ZIENSWIJZENNOTA

Besluit hogere waarden Wet geluidhinder.

Reconstructie Arnhemseweg (N810), Hengelder en Marconistraat Gemeente Zevenaar

**Onderwerp: Alternatieve afscherming Arnhemseweg Zevenaar
(PIP onderliggend wegennet A15)**

Abbeelding 2: Situatie met wal en scherm ('muur') ter hoogte van Roodwilligen.

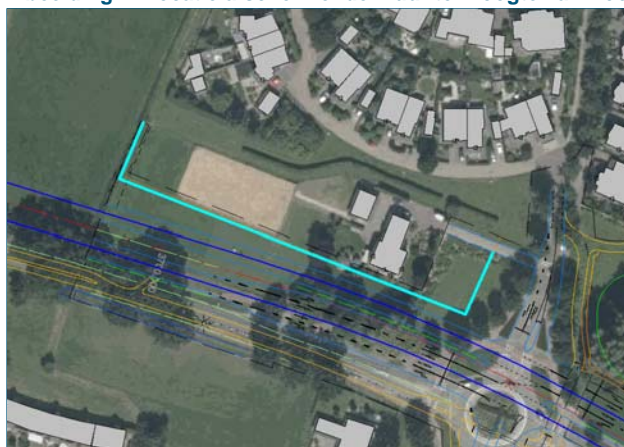
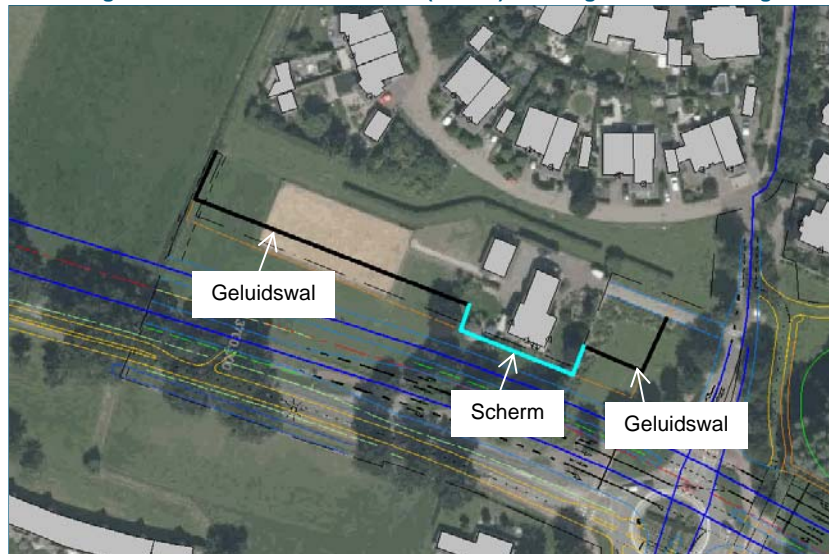
6.2	<p>Wat betreft de overwegingen buiten de bebouwde kom wordt alleen gesproken in termen van een scherm maar niet over de mogelijkheden van een wal in combinatie met een scherm. Voorts valt niet in te zien dat het belang van passanten, te weten de weggebruikers, om vrij zicht op het landschap te hebben zou moeten prevaleren boven het belang van degenen die ter plaatse woonachtig zijn. Ook deswege schiet de besluitvorming te kort.</p>	<p>Wij zijn van mening dat de plaatsing van zo'n maatregel buiten de bebouwde kom stuit op overwegende bezwaren van landschappelijke aard. Het open kommengebied is van groot belang voor een duidelijk onderscheid tussen binnen en buiten de bebouwde kom en daarmee voor de beleving van de weggebruiker.</p> <p>Een wal leidt al dan niet in combinatie met scherm tot onaanvaardbare aantasting van het open kommengebied ten noorden van de N810. Daarnaast is een wal een minder effectieve maatregel dan een scherm. Voor een nadere onderbouwing wordt verwezen naar de beantwoording van onderdeel 6.1 van deze zienswijze en naar de notitie 'Toelichting keuzes geluidafschermende maatregelen in relatie tot ruimtelijke kwaliteit Arnhemseweg te Zevenaar', die als bijlage is opgenomen bij het inpassingsplan en het hogere waarde besluit.</p>

De berekeningen met een 2,2 meter hoge wal laten dit ook zien. Er zijn hogere geluidniveaus op de achterliggende woningen te zien ten opzichte van een 2,2 meter hoog scherm, met als maximum een toename van 2,6 dB bij Roodwilligen 17.

Een verhoging van de wal naar 3 meter neemt de toename niet geheel weg. De maximale toename ten opzichte van de muur is dan nog ca. 1 dB. Met een hoogte van de geluidwal van 4 meter is de geluidreductie nagenoeg vergelijkbaar met de muur van 2,2 meter hoog.

Afbeelding 4: Situatie met scherm in verlengde van de wal.

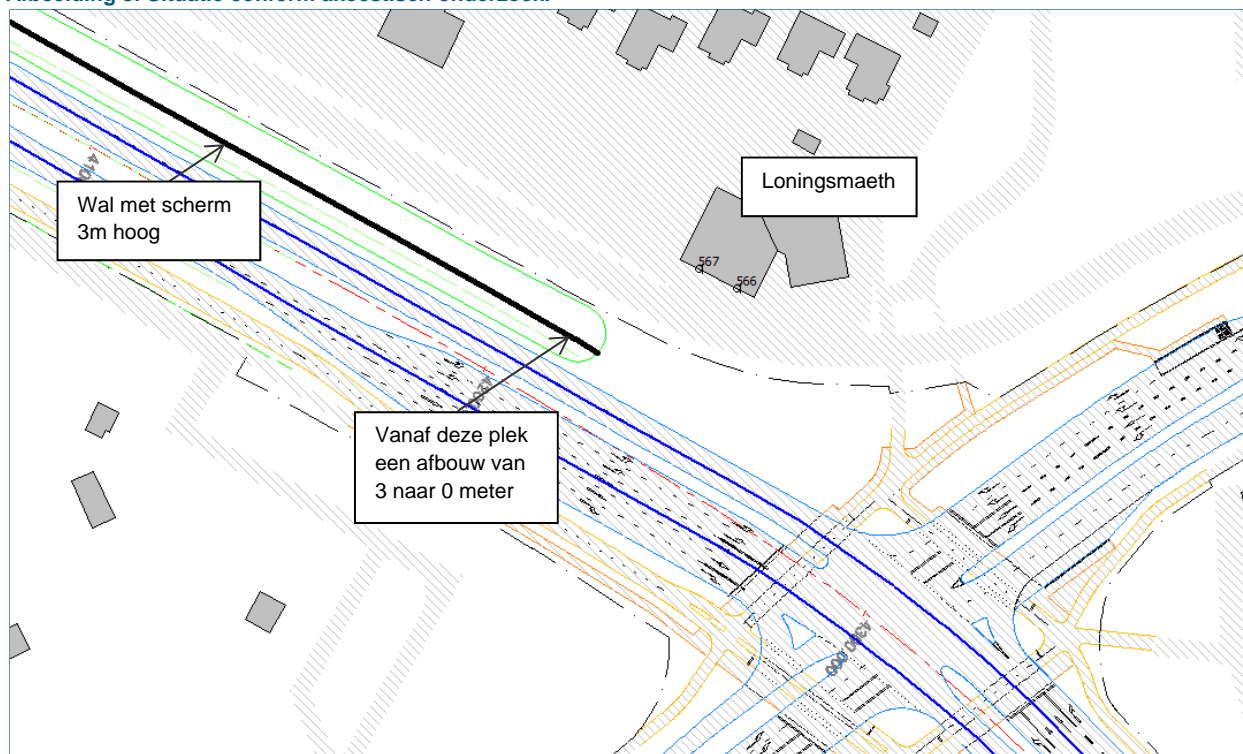
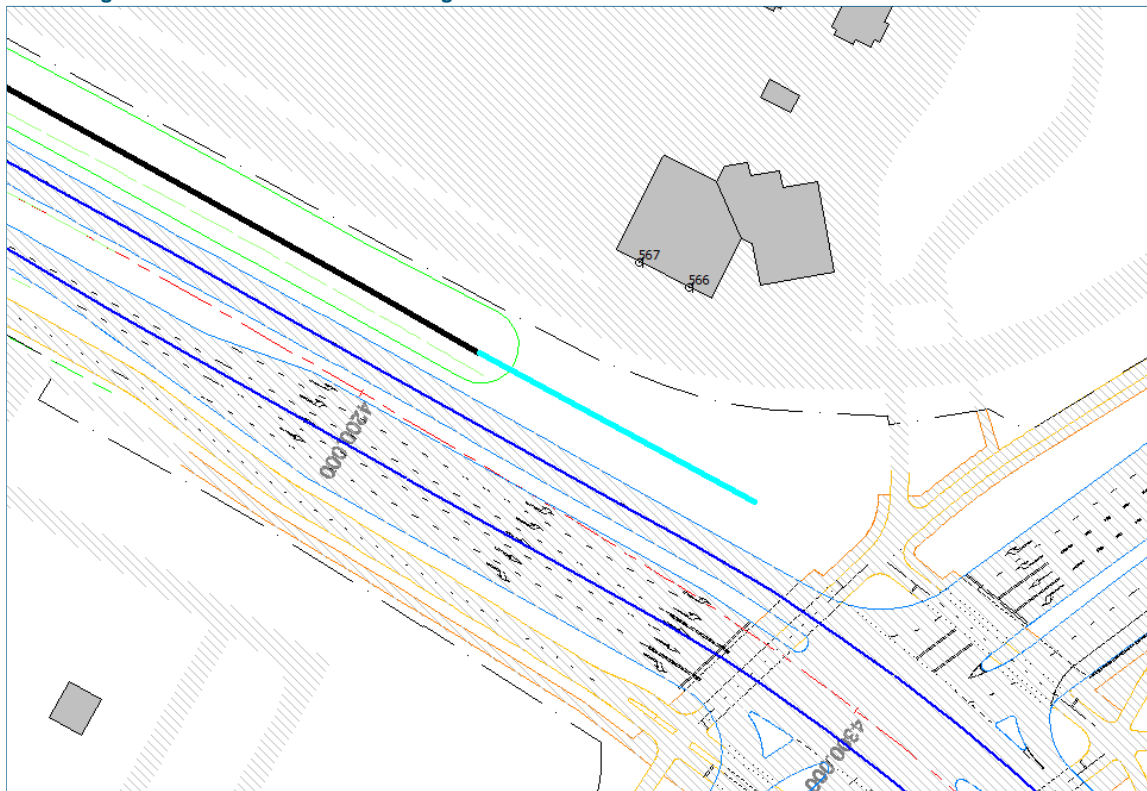
8.3	<p>Ter plaatse is voldoende ruimte beschikbaar om de nieuwe rijbanen van de Arnhemseweg verder in zuidelijke richting te projecteren, zodat er meer afstand wordt gecreëerd tussen de woningen en het appartementencomplex, hetgeen een verbetering van de akoestische situatie tot gevolg heeft. Een dergelijke bronmaatregel dient in de afweging te worden betrokken.</p>	<p>Mede naar aanleiding van de zienswijze van inspreker hebben we in het ontwerp ruimte gevonden om de Arnhemseweg in zuidelijke richting te verleggen. Hierdoor wordt de afstand tussen de weg en het appartementencomplex ongeveer drie meter groter ten opzichte van het oorspronkelijke ontwerp en de huidige situatie. Het akoestisch onderzoek is aangepast op basis van deze ontwerpwijziging.</p> <p>We hebben de gevolgen voor de geluidbelasting opnieuw berekend. Uit het akoestisch onderzoek blijkt de geluidbelasting ruim 1 dB afneemt ten opzichte van de berekende geluidbelasting bij het ontwerp-inpassingsplan. Ook is er, zoals beschreven in de beantwoording van onderdeel 8.1, sprake van een afname van de geluidbelasting ten opzichte van de huidige situatie.</p>

8.5	<p>Qua overdrachtsmaatregelen wordt voor het deel van de Arnhemseweg, ter hoogte van Altbroek, aanvullend aan het geluidreducerende asfalt, gekozen voor een afscherming in de vorm van een geluidswal van 2,5 meter met daarop een scherm van 0,5 meter. In de notitie "Toelichting keuzes</p>	<p>Mede naar aanleiding van deze zienswijze is in een notitie inzichtelijk gemaakt welke schermhoogte nodig is om het toekomstige geluidniveau te verlagen tot de hogere waarde die bij de bouw van het appartementencomplex is verleend. Deze notitie is toegevoegd aan de bijlage bij deze zienswijzenota. Voor de woning van inspreker geldt dat in</p>

Om een vergelijkbare of lagere geluidwaarde te verkrijgen ten opzichte van de eerder verleende hogere waarde, zijn de volgende aanvullende schermen noodzakelijk:

- Begane grond: geen extra afscherming
- 1^{ste} verdieping: 1 meter hoog
- 2^{de} verdieping: 3 meter hoog
- 3^{de} verdieping: 4 meter hoog
- 4^{de} verdieping: meer dan 5 meter hoog.

Voor bijvoorbeeld de tweede verdieping geldt dus een extra afscherming van 3 meter hoog om een vergelijkbare geluidbelasting te realiseren als de eerder verleende hogere waarde.
